DODATEK Č. 5 SMLOUVY O DÍLO

Rekonstrukce Domova pro seniory, Jiráskova ul., Broumov

ZMĚNOVÝ LIST

ÚPRAVY KROVU OBJEKT A

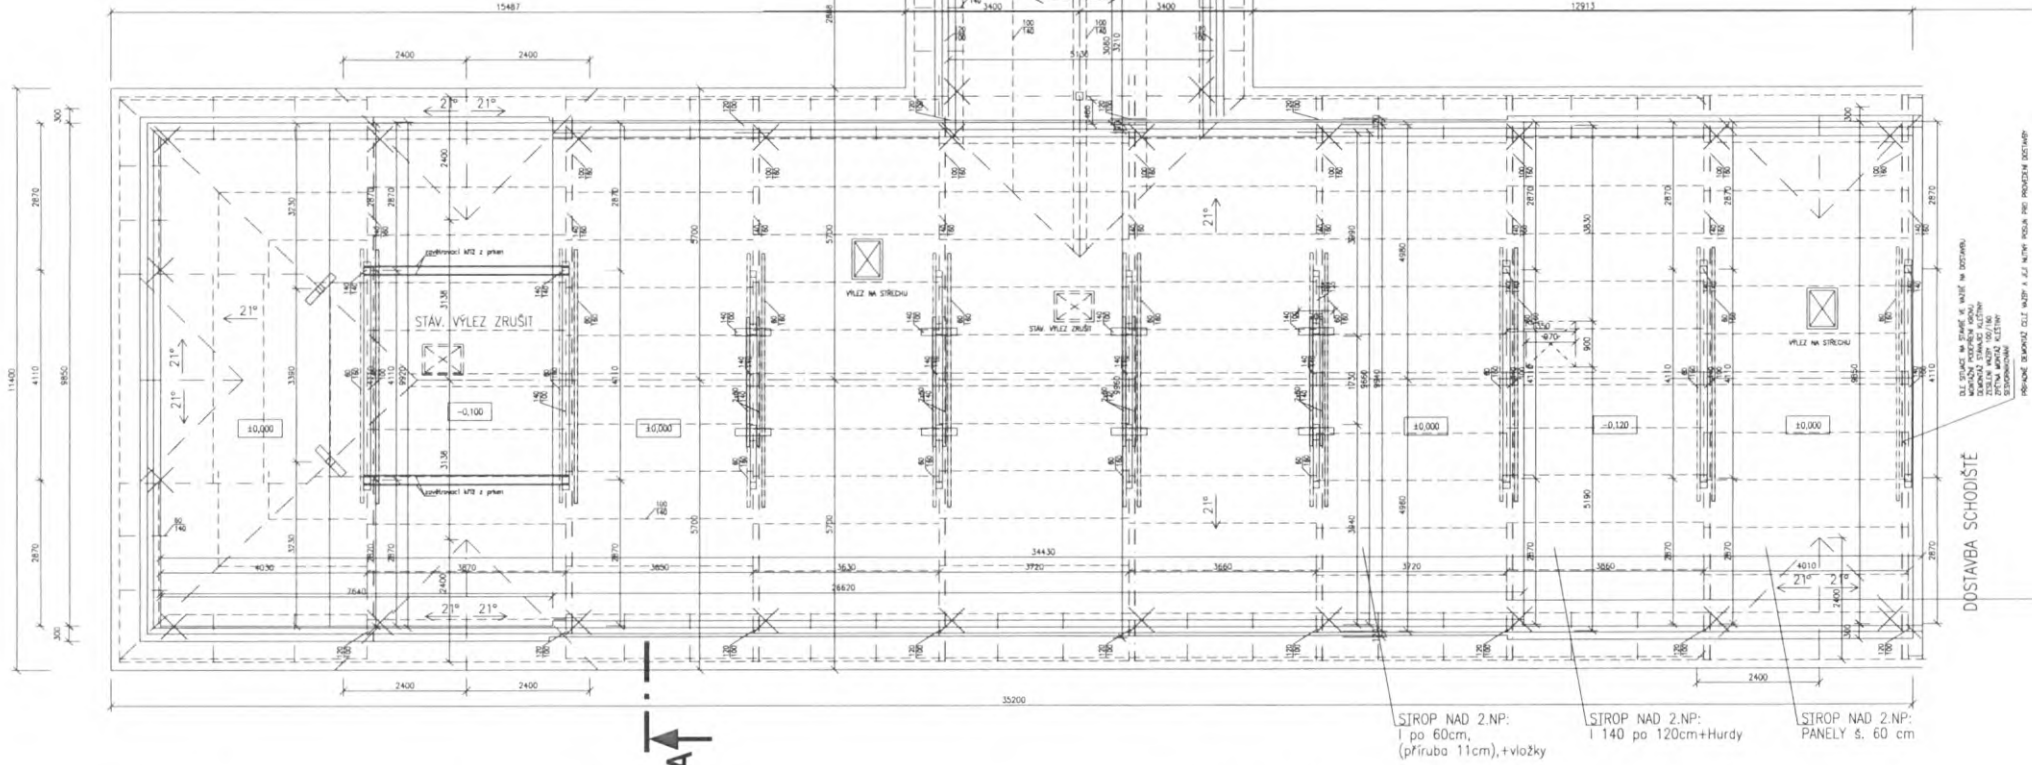
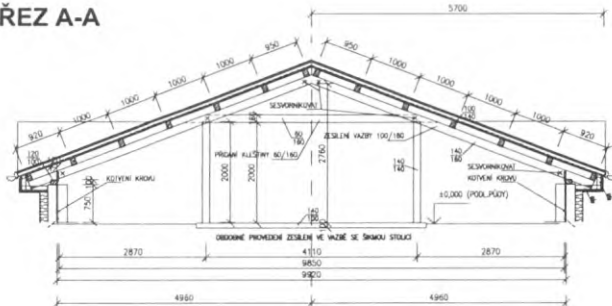
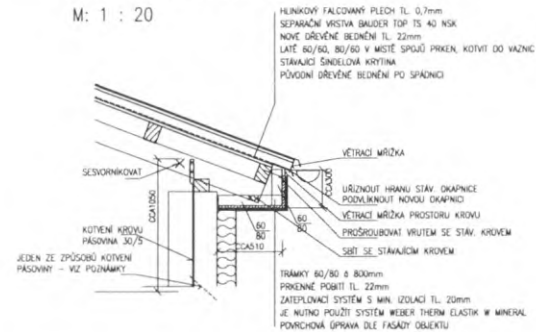
Předmětem změny je provedení nezbytně nutných úprav nosné střešní konstrukce včetně prvků střešního pláště a podbití, který je zcela nově navržen.

S vazbou na provedení revize projektové dokumentace byl zjištěn nedostatek v rámci řešení střešního pláště na části budovy. V průběhu stavebních prací objednatel požádal AD o provedení přípravných prací pro budoucí umístění FVE na část střešní konstrukce. Tato příprava odhalila nesoulad projektové dokumentace, která zcela opomněla návrh střešního pláště. Jednalo se o výměnu střešní krytiny, na falcovanou střešní krytiny, která na stávající podklad je zcela nevhodná. Z těchto důvodů AD dospěl k závěru celkového řešení nového střešního pláště na předmětné části budovy se zohledněním budoucího umístění FVE. Tato změna generuje více práce s ohledem na provedení zcela nového střešního pláště. Objednatel vyzval zhotovitele k předložení změnového výkazu výměr vyplývající z návrhu nového střešního pláště. Zhotovitel předložil změnový výkaz výměr ke kontrole TDS, který tyto změnové výkazy odsouhlasil společně s objednatelem. Tato změna bude zanesena do dokumentace skutečného provedení.

ZESÍLENÍ STAV. KROVU

V KAŽDÉ PLNÉ VAZBĚ – KRESLENI SILNĚ
ZESÍLENÍ VAZBY 100/180 NA STRANĚ BEZ KLEŠTINY
PŘIDÁNÍ KLEŠTINY 60/160
SESVORNÍKOVAT V OZNAČENÝCH MÍSTĚCH

DOPLNĚNÍ VĚTRANÉ MEZERY, BEDNĚNÍ A KRYTINY

NA STAVAJÍCÍ ŠIKMOLDOU KRYTINU DOPLNĚNÍ
LATE 60/60, 80/60 V MÍSTĚ SPOJŮ PRKEN, KOTVIT DO VAZNIC
NOVĚ DŘEVĚNÉ BEDNĚNÍ TL. 22mm
SEPARAČNÍ VRSTVA BAUDER TOP TS 40 NSK
HLEBKOVÝ FALCOVANÝ PLECH TL. 0,7mm
PROVĚST I V MÍSTĚCH VÝKŘŮ

KOTVENÍ STAVAJÍCÍHO KROVU:

- OCELOVOU PÁSOVNOU 30/5 V OZNAČENÝCH MÍSTĚCH (PŘEVAŽNĚ V MÍSTĚCH PLATBY VAZBY)
- KOTVENÍ STANOVIT KE STAVAJÍCÍ PODLAZE A ŽEB.
- KOTVENÍ DO BETONOVÝCH PANEŮ POMOČI CHEMICKÝCH KOTEV
- KOTVENÍ PŘÁVĚNÍM DO I. NOSNÍKŮ
- KOTVENÍ CHEMICKOU KOTVOU V MÍSTĚ BET. NOSNÍKŮ
- KOTVENÍ V PATE ZONA SMĚM VŘEM DO VĚNCE
- STAVAJÍCÍ KOTVENÍ PÁSOVNOU POKRÝVAČI, ÚPRAVIT
